Note: The Cap Plug diameter has been updated to a 30mm size to prevent accidental lodging in the filter element during shipping and/or installation.

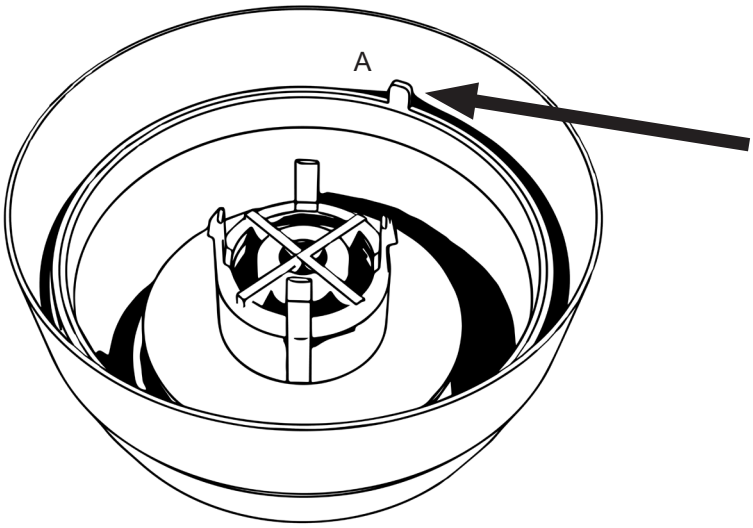
Note the correct orientation of the gasket removal tab. DO NOT install new gasket with tab down. Doing so may result in oil loss and engine damage.
